BOLLETTINO - BULLETIN

TECNICO • TECHNICAL	●	GRUPPO • GROUP	3
RICAMBI • SPARE PARTS	●	NR • NO	60
INFORMAZIONI • INFORMATION		DATA • DATE	12-04

GB **MODELS: Brushcutters 8300IC - 8300 - 8350IC - 8350 - 8400IC - 8400 - 8355 - 8405**
SUBJECT: New Euro 1 carburettor

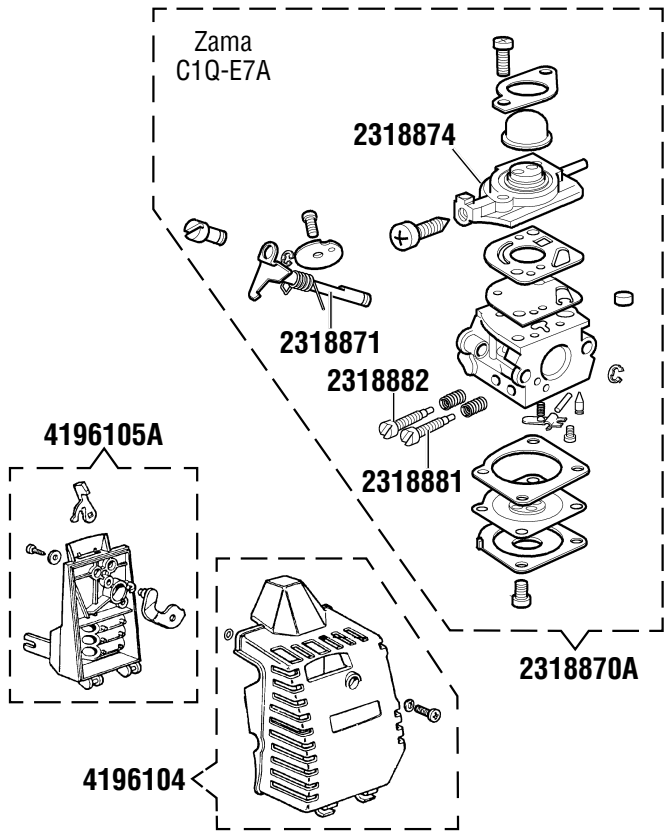
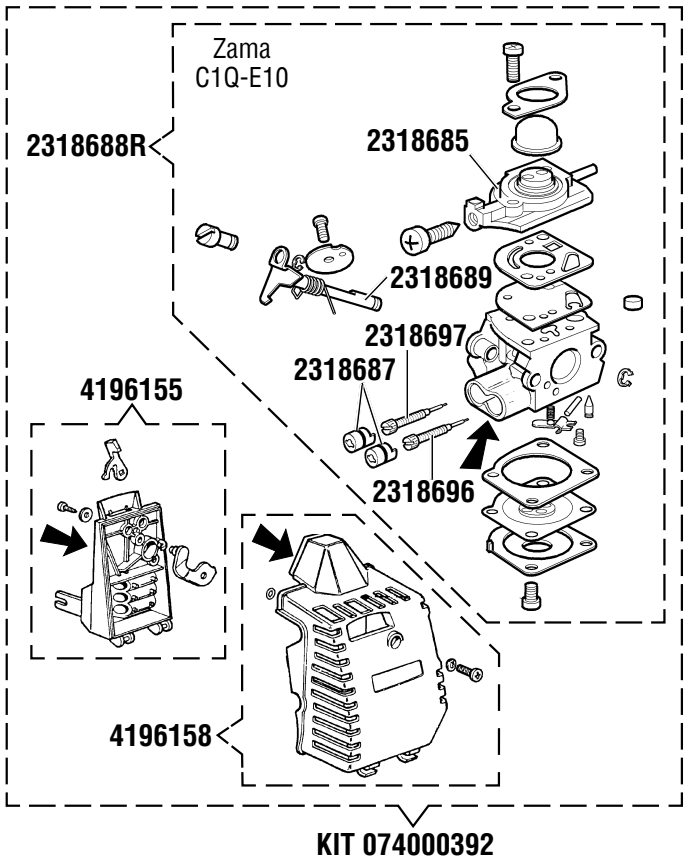
DESCRIPTION: Product improvement: introduction of new carburettor Zama C1Q-E10 to replace Zama C1Q-E7A, in compliance with directive 97/68/CE+2002/88/CE (Euro1) on the reduction of gaseous and particulate emissions.

PREMODIFICA - OLD ASSY

POSTMODIFICA - NEW ASSY

INTERCHANGEABILITY: Yes, using kit p/n 074000392

PARTS AVAILABILITY: Mounting assembly p/n 4196105A, cover assembly p/n 4196104 and carburettor assembly p/n 2318870A will be supplied until final depletion of stock, whereas all single parts of old assemblies continue to be available.

CUT-IN DATE: November 2004, machine product code changes with addition of suffix “E1”. The machine is also identifiable by the presence of a special sticker (Euro1).
